改善箇所説明図

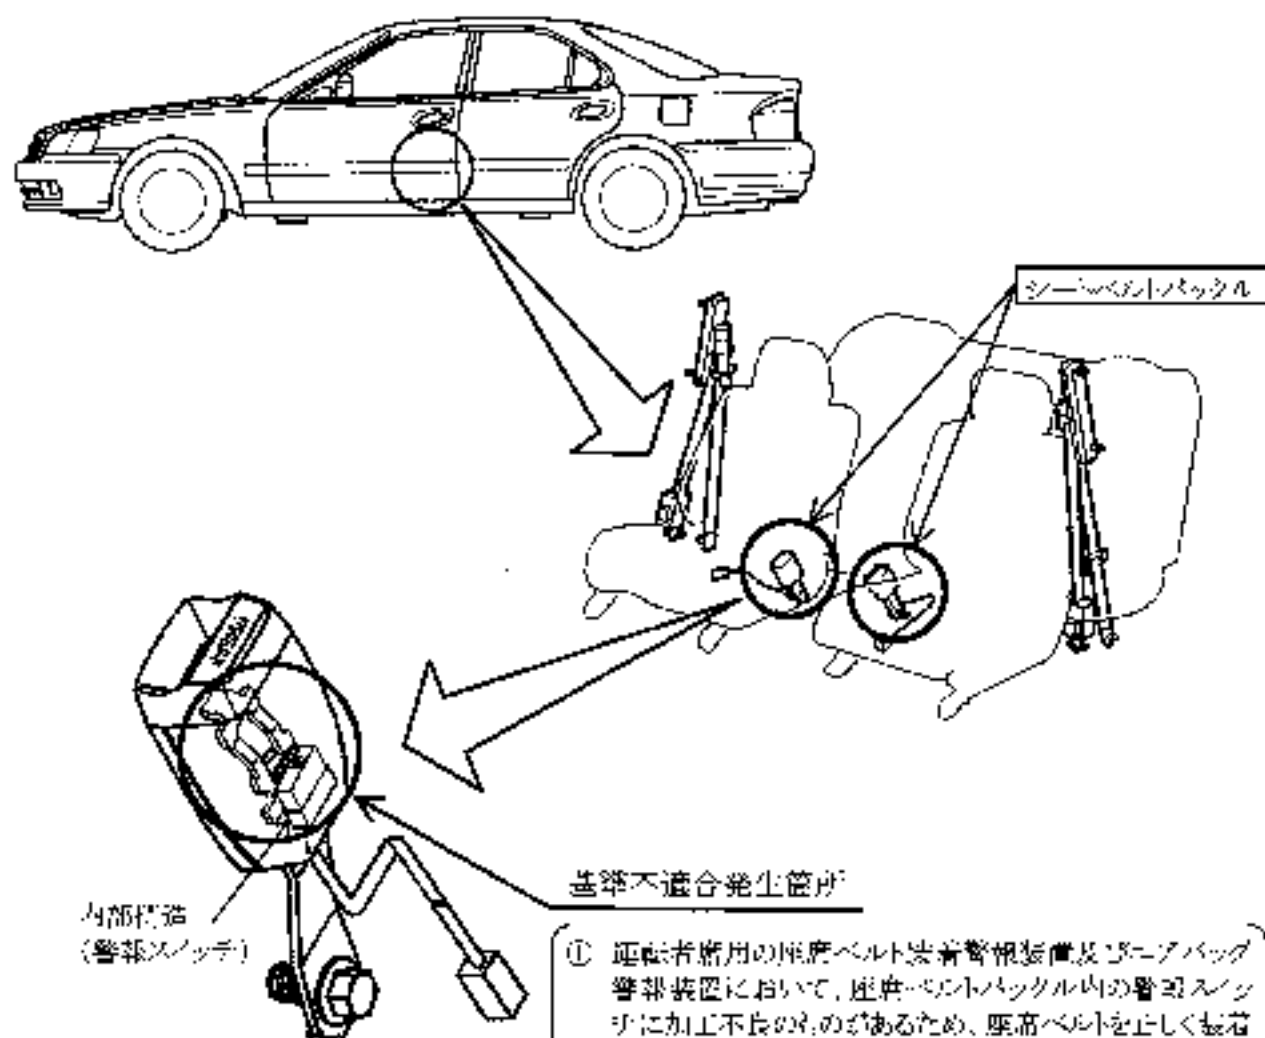
基準不適合発生箇所

- ① 運転者席用の座席ベルト装着警報装置及びエアバッグ警報装置において、座席ベルトバックル内の警報スワッチに加工不良の品があるため、座席ベルトを正しく装着した場合であっても警報が解除されないおそれがある。
- ② 助手席用のエアバッグ警報装置において、座席ベルトバックル内の警報スワッチに加工不良の品があるため、座席ベルトを正しく装着した場合であっても警報が解除されないおそれがある。

全車両、運転者席用及び助手席用の座席ベルトバックルを良品と交換する。

交換作業後には運転者席外側シートサイドレール取付け金具頭に白ペイントを塗布する。
